**AVIS RELATIF À LA PROTECTION
CONTRE LES EVENTUELS EFFETS NOCIFS ET NUISANCES
PROVOQUÉS PAR LES RAYONNEMENTS NON IONISANTS
GÉNÉRÉS PAR DES ANTENNES ÉMETTRICES STATIONNAIRES**

Commune : LIEGE - Exploitant : TELENET GROUP

Référence exploitant : LG2091J

Rapport n° 2201 / 2023

Figure 1 : Vue en plan des lieux de séjour et des points de contrôle

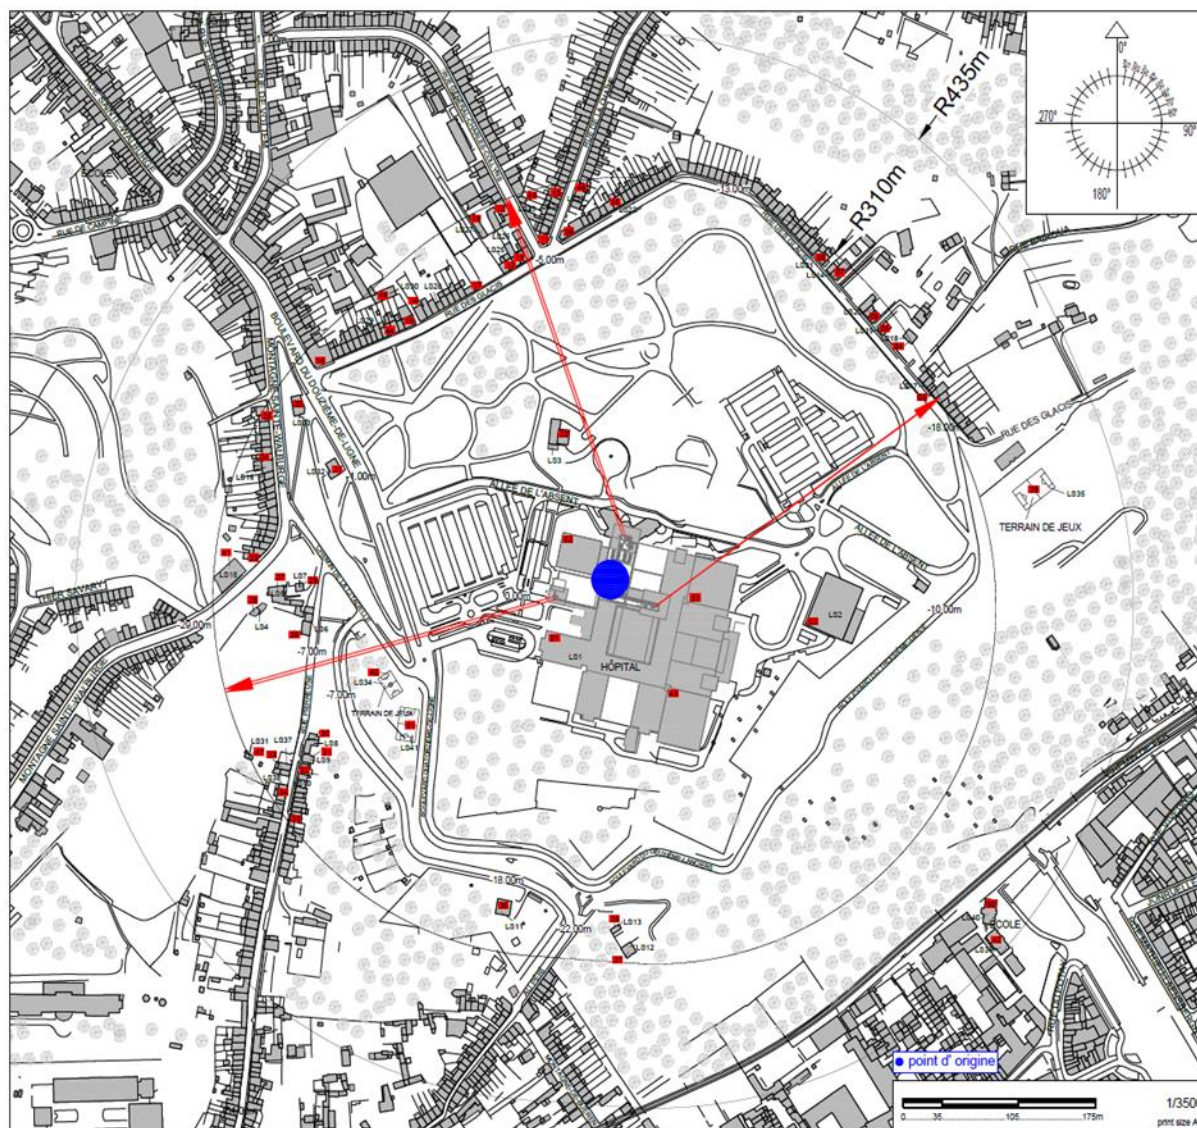
- le numéro du point de contrôle repris sur un des plans de la figure 1;
- le numéro du LS dans lequel se trouve le point de contrôle de la 1^{ère} colonne ;
- l'atténuation d'obstacle prise en compte pour le calcul de l'indice d'exposition dans le LS ;
- le résultat du calcul de l'indice d'exposition.

N° point de contrôle	LS	Atténuation (dB)	Indice d'exposition relatif à la limite par installation IE_i
40	LS34	0,0	0,656
1	LS1	3,0	0,599
51	LS41	0,0	0,466
53	LS1	3,0	0,325
25	LS16	3,0	0,324
28	LS4	3,0	0,309
2	LS2	3,0	0,286
52	LS1	3,0	0,260
19	LS25	3,0	0,246
39	LS35	0,0	0,223
26	LS6	3,0	0,215
29	LS7	3,0	0,205
30	LS8	3,0	0,202
31	LS9	3,0	0,179
32	LS10	3,0	0,176
41	LS15	3,0	0,176
3	LS17	3,0	0,169
33	LS37	3,0	0,149
5	LS19	3,0	0,147
35	LS10	3,0	0,145
6	LS20	3,0	0,144
27	LS5	3,0	0,144
4	LS18	3,0	0,140
21	LS32	3,0	0,132
13	LS25	3,0	0,132
18	LS27	3,0	0,132
9	LS22	3,0	0,129
11	LS24	3,0	0,129
47	LS31	3,0	0,127
7	LS14	3,0	0,123
23	LS16	3,0	0,123
8	LS21	3,0	0,116
45	LS22	3,0	0,104
17	LS28	3,0	0,094
10	LS24	3,0	0,084

En ce qui concerne les antennes de l'installation mentionnées dans le tableau 1, la distance maximale à laquelle la limite pourrait être atteinte, à l'extérieur, est égale à 228,6 m. S'il n'y a pas de LS à une distance inférieure, les antennes respectent forcément la limite d'immission.

Dans le cas des LS situés à l'intérieur des bâtiments, une atténuation d'obstacle est prise en compte et il en résulte que la distance maximale à laquelle la limite pourrait être atteinte se réduit à 161,9 m.

Les résultats de l'évaluation décrite au paragraphe 4 indiquent que les antennes émettrices stationnaires de l'installation faisant l'objet du présent avis ne produisent pas, dans un lieu de séjour, un rayonnement électromagnétique maximum supérieur aux limites fixées à l'article 4 du décret.
